Confidential	Product Development Design Change Request 产品开发设计变更请求		Version 15 Effective date:2025-04-28th	
			Design Change Request No.	25_009
Customer project Name/ 客户项目名称: JIM-493 MCR No. / MCR号:				
Sample status / 样件状态: ☒ A Sample ☐ B Sample ☐ C Sample ☐ D Sample				
Change part&product Name/更改零部件产品的名称(简要描述)				
SCR六边形载体测试件（老化件）：F01ZH003P8-01 SCR 1/20涂敷件（OBD件）：F01ZH003FV-40 SCR 1/25涂敷件（OBD件）：F01ZH003FV-41				
Reason of changes/更改理由 (简要描述):				
系统工程师催化剂测试样件放行;				
Change from/变更来源:				
Customer request / 客户要求 ☐		Supplier request / 供应商请求 ☐		Design optimization / 设计优化 ☐
Correction / 更正(错误) ☐		Other / 其他 ☒ (系统测试样件)		
Change inform to/变更通知人:				
Zhang Shengchang,Zhang Hanquan,Shen Weibo, Li Yicen, Ge Jilong Yang Guangtuo,Luo jing, Lu Qingsong				
Whether this change impact others component or product 此变更是否影响到其他部件和产品: ☐ yes/是 ☒ no/否				
If impact others product, Whether others projects&product change or not? 如果影响, 别的部件和产品是否也需要同时变更?

PDEC R25-009

PDECR 25-009

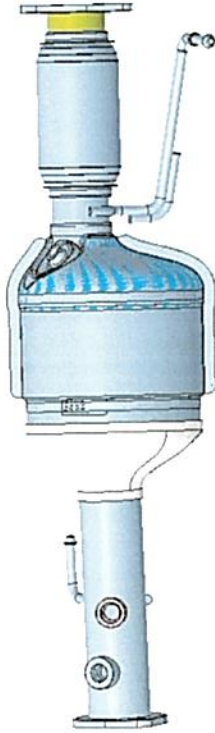
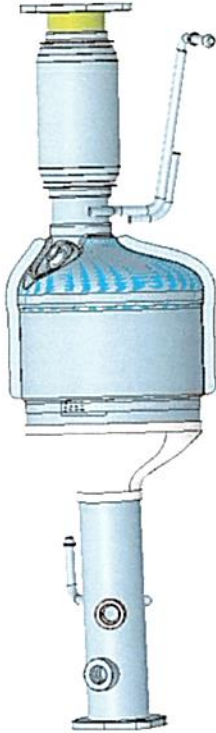
零件号	零件名称	Project	样件阶段	变更来源
	F01ZH003P8-01	SCR UNIT	JIM-493	A	BOSCH/Customer
变更描述	变更前		变更后		
	 SCR UNIT: F01ZH003FV-02 SCR WELDING: F01Z5017W9-01 SCR CANNING: F01Z5017WA-01 SCR CATALYST: F01Z501891 SCR SUBSTRATE: F01Z501892  SCR UNIT: F01ZH003P8-01 SCR WELDING: F01Z5018MF-00 SCR CANNING: F01Z5018MG-00 SCR CATALYST: F01Z5018MH-00 SCR SUBSTRATE: F01Z510320-00				
变更原因	系统工程师要求释放六边形载体SCR老化催化剂样件做实验;				
风险点（影响）	无				
验证方法	无
